Évaluation des risques sanitaires liés aux proliférations  
de *Legionella* dans l'eau des tours aéroréfrigérantes  
des centres nucléaires de production électrique d'EDF

Deuxième phase d'analyse : évaluation de la pertinence  
des traitements pour maîtriser les niveaux de *Legionella* spp  
et l'impact environnemental de ces traitements

- **Avis de l'Afsset**
- **Rapport du groupe d'experts**

#### Saisine Afsset n° 2004/015

**Figure 1 : Répartition (%) des concentrations en légionelles pour les CNPE ne traitant pas à la monochloramine [7]**

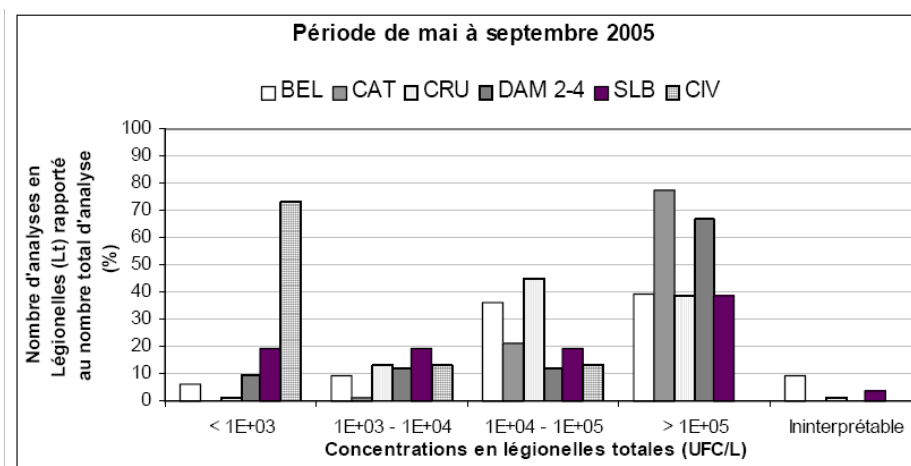
En revanche aucune procédure ou disposition n'existe dans les documents fournis pour la gestion du risque légionelles dans des CNPE qui ne peuvent avoir de traitement biocide ou disposer d'autorisation de rejet, dont les circuits de refroidissement sont pour certains largement colonisés par les légionelles (Figure 1).

**Figure 2 : Concentrations en légionelles dans l'eau des circuits de refroidissement du CNPE de Chinon (ex. des tranches 3 et 2) traitant à la monochloramine.**

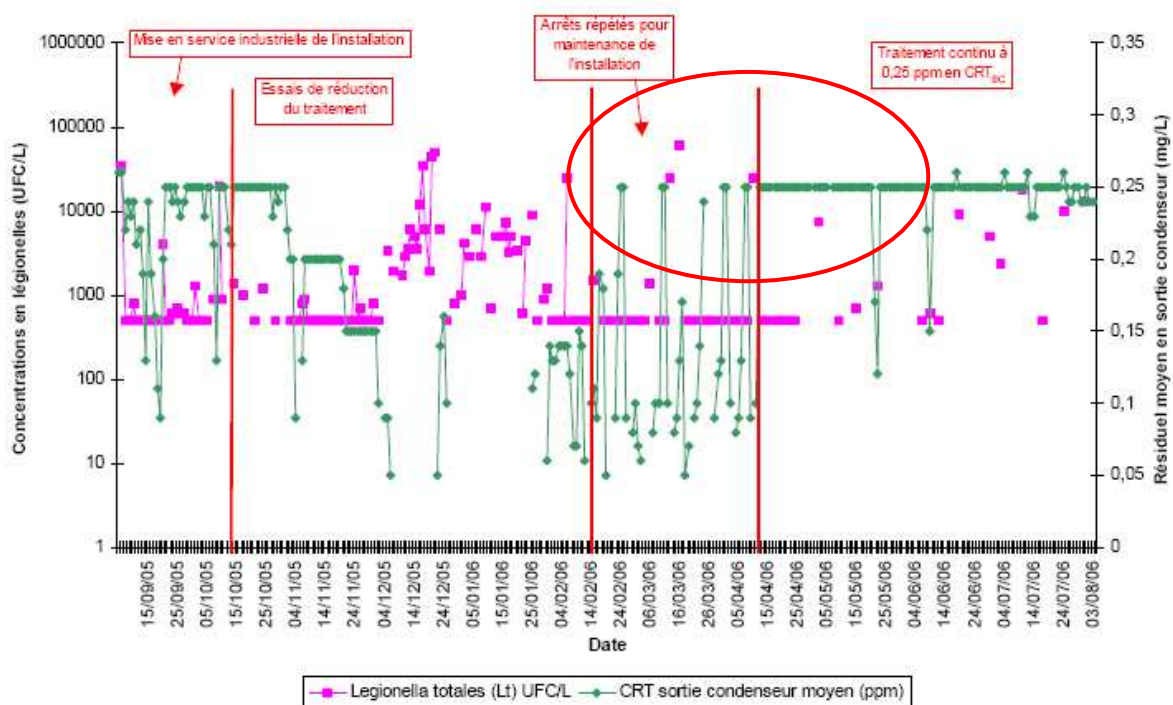
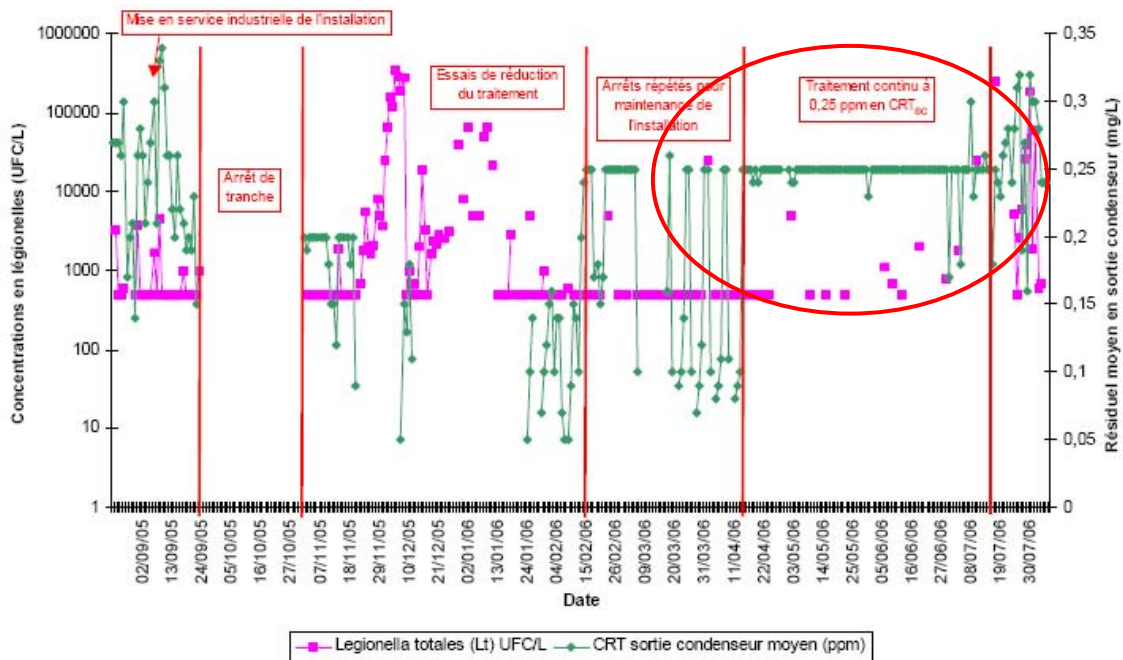
EDF s'est alors réorienté mi-2005 vers le traitement continu à la monochloramine comme sur les 5 autres sites avec un résiduel de chlore total voisin (CRT) de  $0,25 \text{ mg.L}^{-1}$ . Ce traitement ainsi appliqué a permis, au moins ponctuellement, de limiter les concentrations en légionelles en deçà des seuils fixés par l'ASN. Toutefois, on constate sur les 4 tranches une dérive des concentrations en légionelles totales à partir de début juin 2005, dérive régulière qui atteint  $10^4 \text{ UFC.L}^{-1}$  sur les tranches 1, 3 et 4, et jusqu'à  $10^5 \text{ UFC.L}^{-1}$  sur la tranche 2 ; cette dérive a été suivie d'une augmentation du résiduel de chlore total jusqu'à  $0,3 \text{ mg.L}^{-1} \text{ Cl}_2$  (Figure 2).

**Figure 4 : Concentration en légionelles dans l’eau des circuits de refroidissement du CNPE de Dampierre (tranche 1) en 2005 traité à la monochloramine**

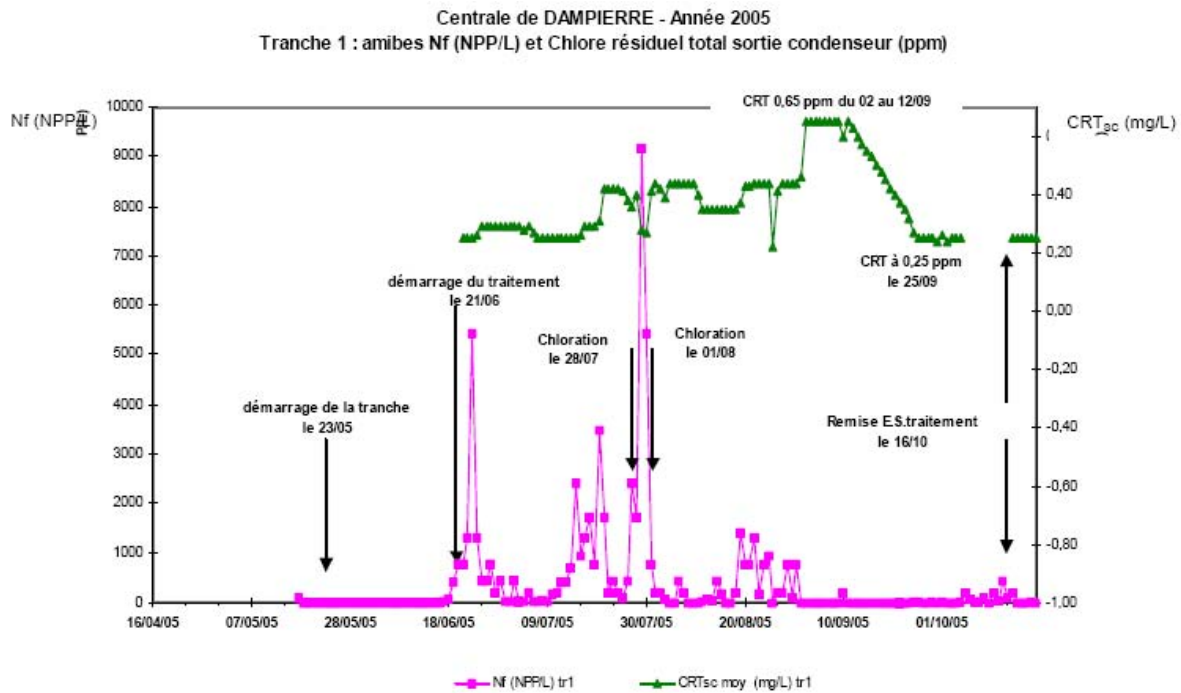
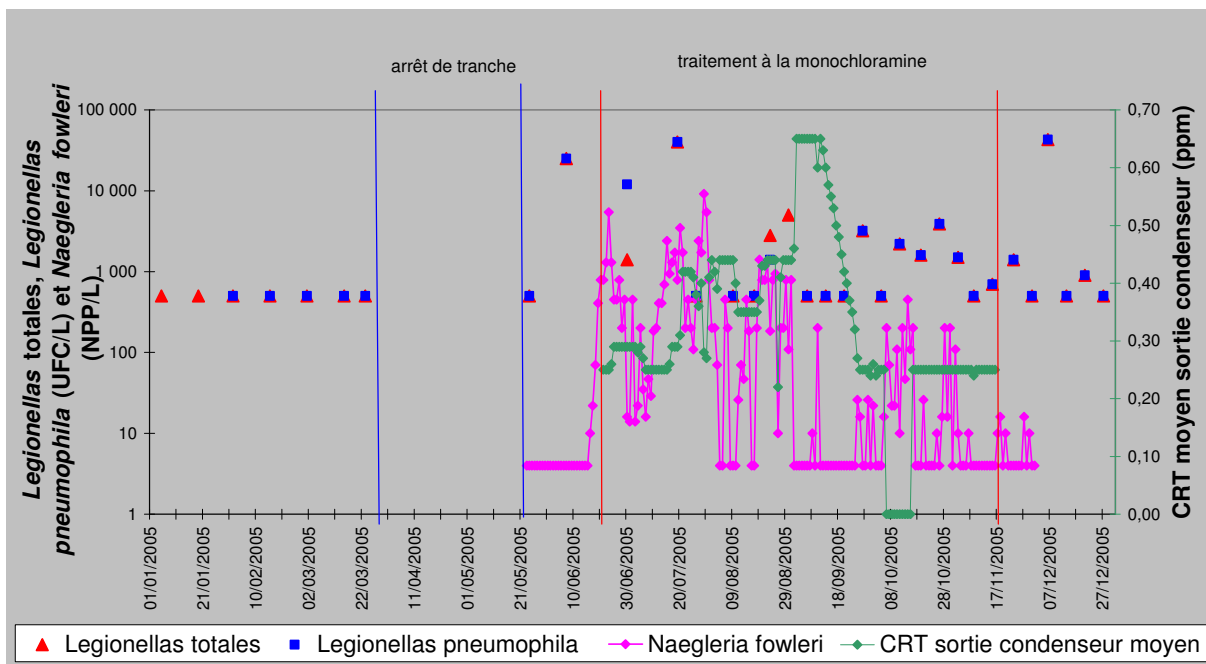
Le site de Dampierre (tranches 1 et 3) est traité en continu à la monochloramine. Cependant, pour pallier des remontées intempestives de légionelles, EDF a appliqué deux chlорations chocs en même temps que le traitement monochloramine (Figure 3), suggérant de fait l'insuffisance du traitement à la monochloramine pour maîtriser la contamination ambiante sur ce site.

Les experts soulignent que cette pratique ne respecte pas les procédures et plan de surveillance fournis par EDF, puisqu'elle n'y figure pas.
